## H27-B-1孔 深度75.73m の最新活動面の走向・傾斜

#### 15.非モデル化破砕帯 第833回審査会合 机上配布資料2に追記(赤太枠) 性状一覧表(17/19) 破砕幅 断層ガウジー 最新活動面 明瞭な 明瞭な せん断構造 平滑 条線 変位センバ 方向 鉛直 水平 傾斜 写 真 走向 上端深度 下端深度 平滑さ H27-B-1 (傾斜45°) N47E 45W 3.0 (8) 49.17 49.22 1.5 30L H27-B-1 (傾斜45° 9 52.72 52.81 N15E 82E 7.2 10R 左 52 H27-B-1 (傾斜45° 64W (10) 53.17 53.22 N27E 4.8 69 69.70 69.73 N25E 82E 2.4 20L 右 (13) 74.36 74.50 N15E 85W 10.7 H27-B-1 (傾斜45° 90 逆 (14) 75.57 76.00 87NW 18.2 75 N34E (15) 78.72 右 10 113.51 113.60 N21E 69E 8.3 0.2 30L Œ 113 粘土状破砕部, 砂状破砕部, 角礫状破砕部, 固結した粘土状破砕部、固結した砂状破砕部、固結した角礫状破砕部 の合計の幅とし、破砕部の走向傾斜から真の幅に換算した。 平 滑:最新活動面が直線的なもの 参考2-189 非平滑:最新活動面が湾曲するもの

## 副次的変更の説明(1/2)

48のエビデンス L (走向・傾斜) (1/3)

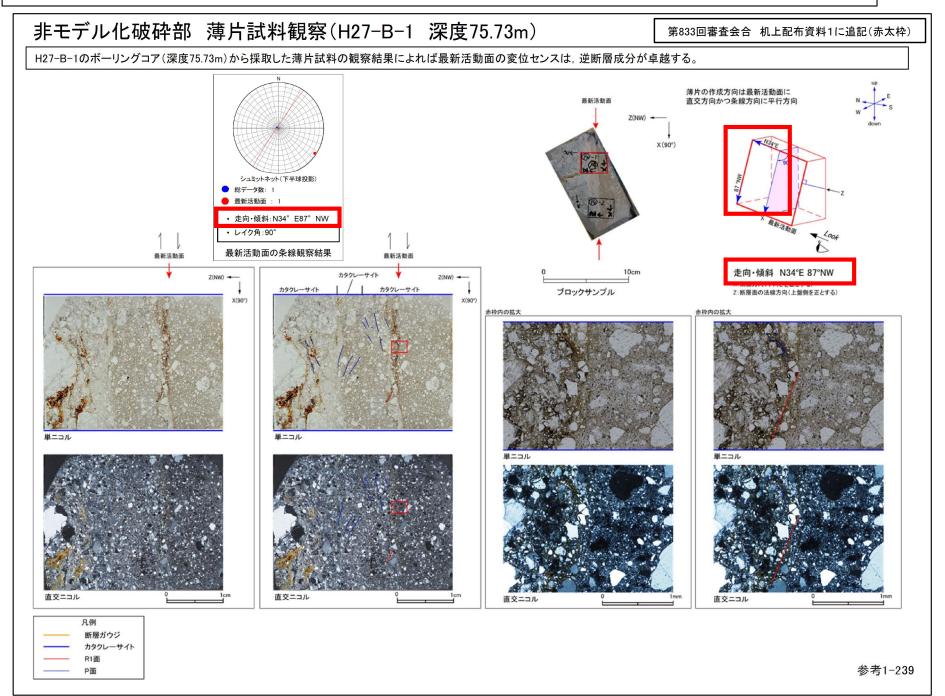
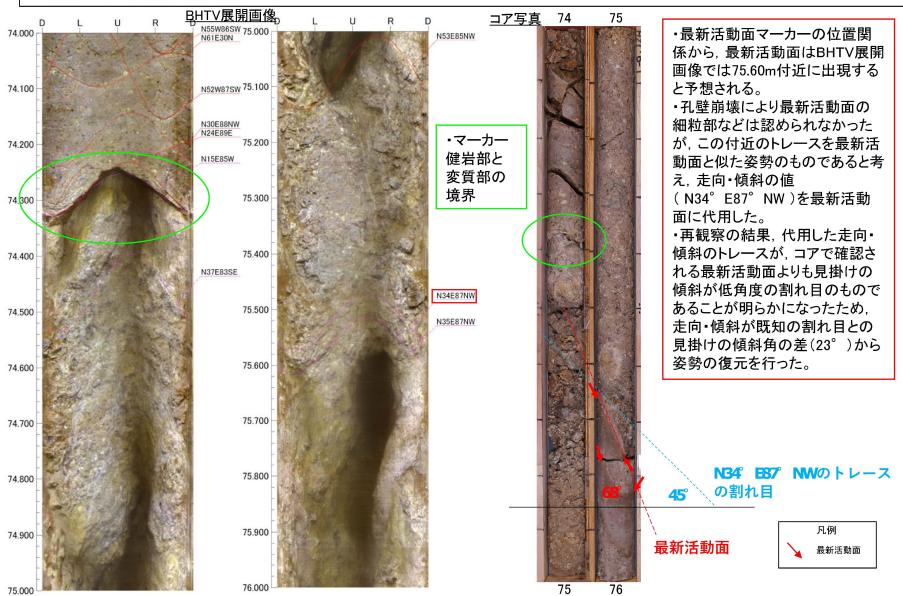
• 走向・傾斜は性状一覧表に「N34E87NW」と記載していた。

• 走向・傾斜は薄片観察結果に「N34E87NW」と記載していた。

・H27-B-1孔 深度75.57~76.00mの破砕部の最新活動面の走向・傾斜をN34°E87°NWで代用したが、これはコアで確認される最新活動面よりも見掛けの傾斜が低角度の割れ目のものであることが明らかになったため、走向・傾斜が既知の割れ目との見掛けの傾斜角の差(23°)から姿勢の復元を行った。

・H27-B-1孔 深度75.57~76.00mの破砕部の最新活動面の走向・傾斜を、走向・傾斜が既知の割れ目との見掛けの傾斜角の差(23°) から姿勢の復元を行い、最新活動面の走向・傾斜N44°E72°Eを推定した。

・H27-B-1孔 深度75.57~76.00mの破砕部の最新活動面の走向・傾斜を, 走向・傾斜が既知の割れ目との見掛けの傾斜角の差(23°) から姿勢の復元を行い, 最新活動面の走向・傾斜N44°E72°Eを推定した。

49のエビデンス(条線)

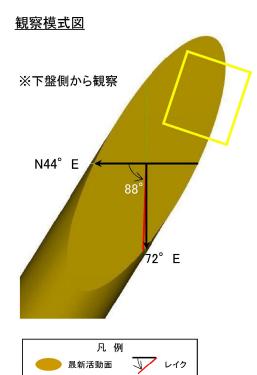
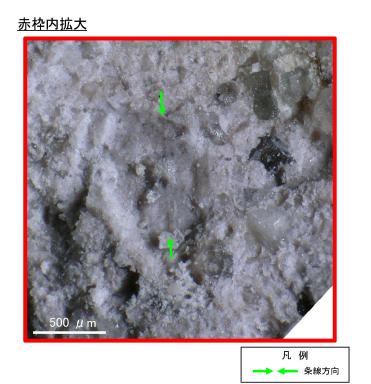
- 条線方向は観察面の走向・傾斜を用いて観察された条線を補正して導出している。条線の観察は適切に行われていた※が,走向・傾斜がN44°E72°Eに変更になることにより,条線方向は88Rに変更となる(副次的変更)。
  - ※最新活動面である条線観察位置(深度75.73m)において採取した試料を用いて、今回設定したプロセスによって観察した条線方向(赤枠写真)により、 当時の観察は正しいことを確認した。

• 条線方向は性状一覧表に「90」と記載していた。

H27-B-1孔 深度75.73mの断層面の走向・傾斜はN44°E72°E\*であり、88°Rの条線が認められる。(※破砕部の走向・傾斜をBHTV画像から取得できなかったことから、同一ボーリングコアの他の不連続面と本破砕部の位置関係から推定した走向・傾斜データを使用)

H27-B-1孔 深度75.73mの断層面の走向・傾斜はN44°E72°E\*であり、88°Rの条線が認められる。(※破砕部の走向・傾斜をBHTV画像から取得できなかったことから、同一ボーリングコアの他の不連続面と本破砕部の位置関係から推定した走向・傾斜データを使用)

50のエビデンス(変位センス) (1/3)

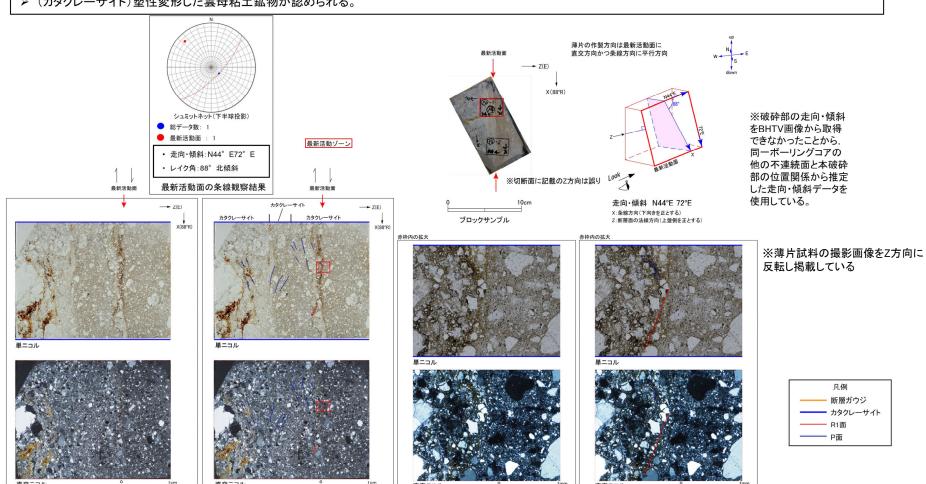
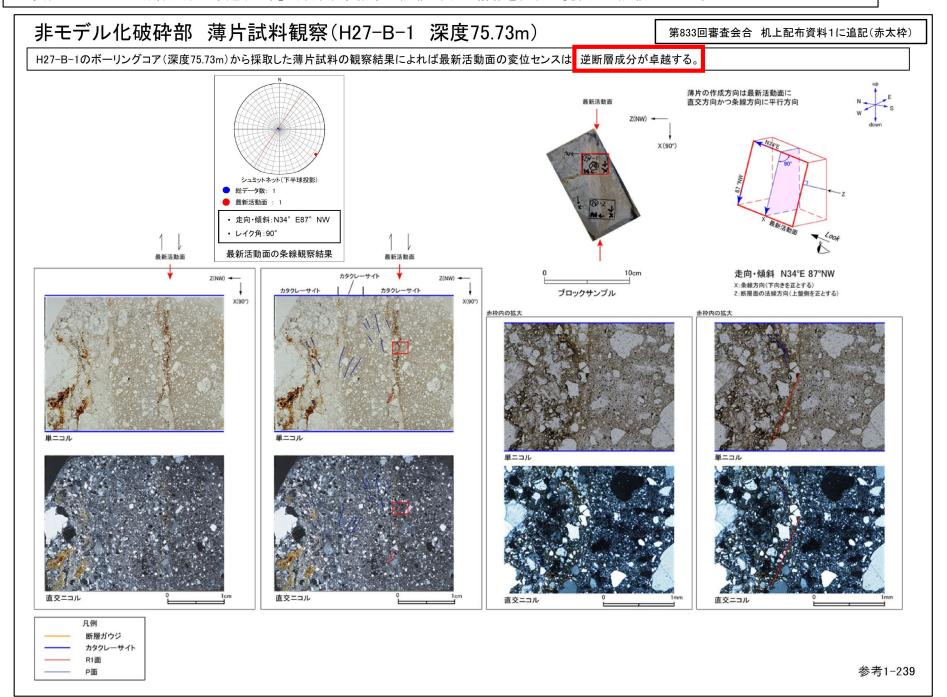
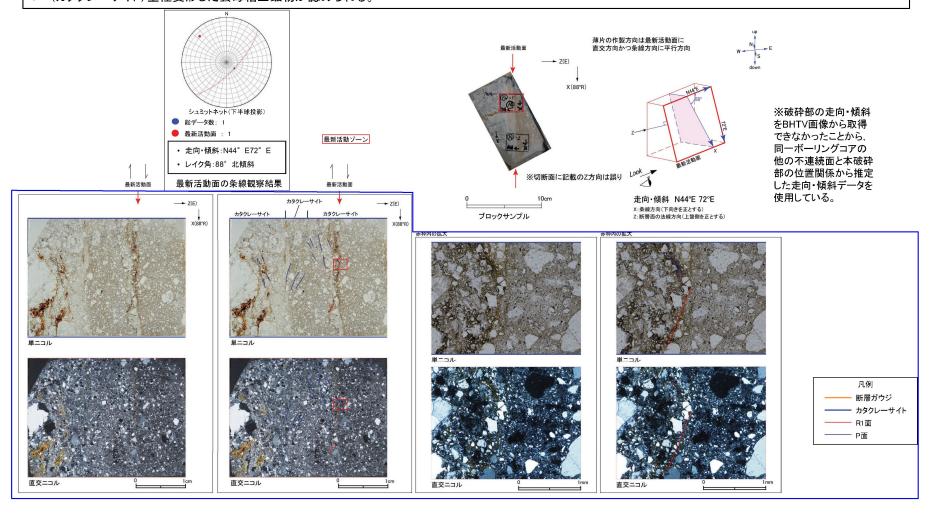
• 薄片試料の観察自体は適切に実施されていたが、走向・傾斜(N34°E87°NW→N44°E72°E)、条線方向(90°→88°R)が変更になることによ り、傾斜方向が西傾斜から東傾斜に変更となるため、変位センスは「正断層成分が卓越する。」に変更となる(副次的変更)。

• 変位センスは「逆断層成分が卓越する。」と薄片観察結果へ記載し、同じ情報を性状一覧表にも記載していた。

・H27-B-1のボーリングコアから採取した薄片試料の観察結果によれば最新活動面(深度75.73m)の変位センスは,正断層成分が卓越する。 ・最新活動ゾーンに以下の特徴が認められることから、カタクレーサイトのみからなる破砕部であると判断した。

・H27-B-1のボーリングコアから採取した薄片試料の観察結果によれば最新活動面(深度75.73m)の変位センスは、正断層成分が卓越する。

## 副次的変更の説明(2/2)

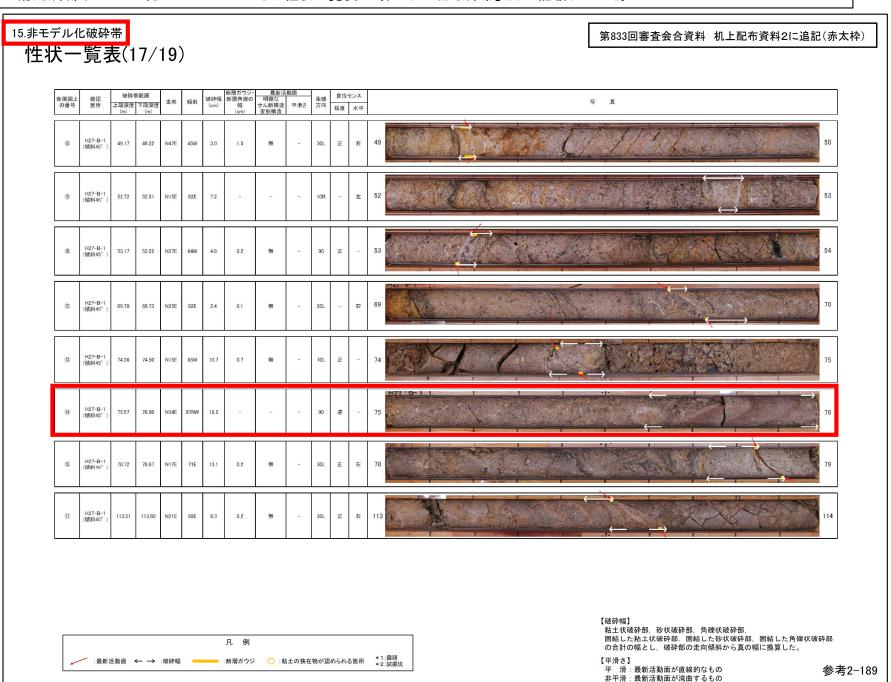
- H27-B-1孔(深度75.57~76.00m)の破砕部(⑭破砕部)の連続性評価が変更になったことに伴い, 破砕帯分布図は変更となる(副次的変更)。
- 本破砕部の走向・傾斜の再評価により変更となった破砕帯(f-d1-1-11)を赤枠, f-d1-1-11破砕帯の分布が変更になったことに伴い,分布が変更となった破砕帯(D-33破砕帯,f-b-1-16破砕帯, f-d1-1-10破砕帯)を青枠で示す。

## 変更後 変更前 • H24-D1-1孔のf-d1-1-11破砕帯がH27-B-1孔の14破砕部に連続 すると評価した。 •これに伴い. D-33破砕 帯がf-d1-1-11破砕帯 より南方に連続しない と評価した。 ・D-33破砕帯の分布を 変更したことによりf-H24-D1-1 b-1-16破砕帯は北方 に連続することになっ た。 • f-d1-1-10破砕帯は, f-d1-1-11破砕帯より H27-B-1 -₿+1 南方に連続しないと評 価したため、変更前の T.P.-15mにおける位置 には分布しない。 H27+B-2 H24-D1-1孔, H27-B-1孔, H27-B-2孔の破砕部位置図 H24-D1-1孔, H27-B-1孔, H27-B-2孔の破砕部位置図 (破砕帯分部図の凡例は67,68頁と同様) (破砕帯分部図の凡例は67.68頁と同様)

K断層の連続性評価について

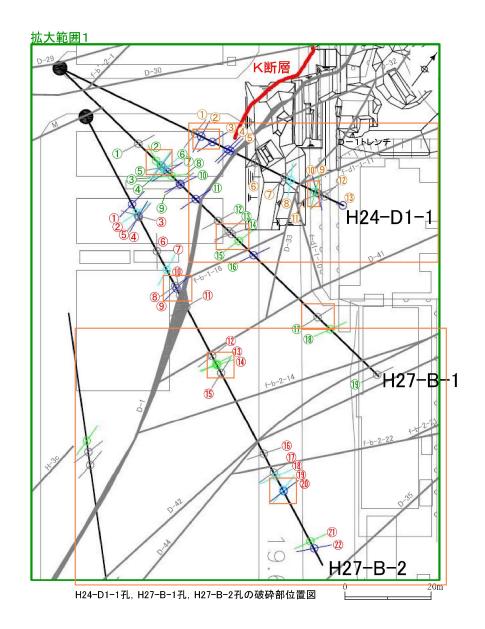
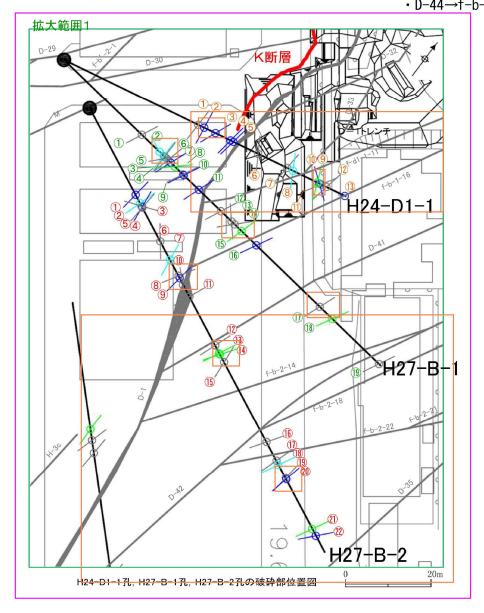
48~51, 76, 157:走向・傾斜等の修正内容 を反映。これに伴い,関連する周辺破砕帯の分布を修正。 ・f-d1-1-11, D-33, f-b-1-16, f-d1-1-10 ・D-44→f-b-2-18,
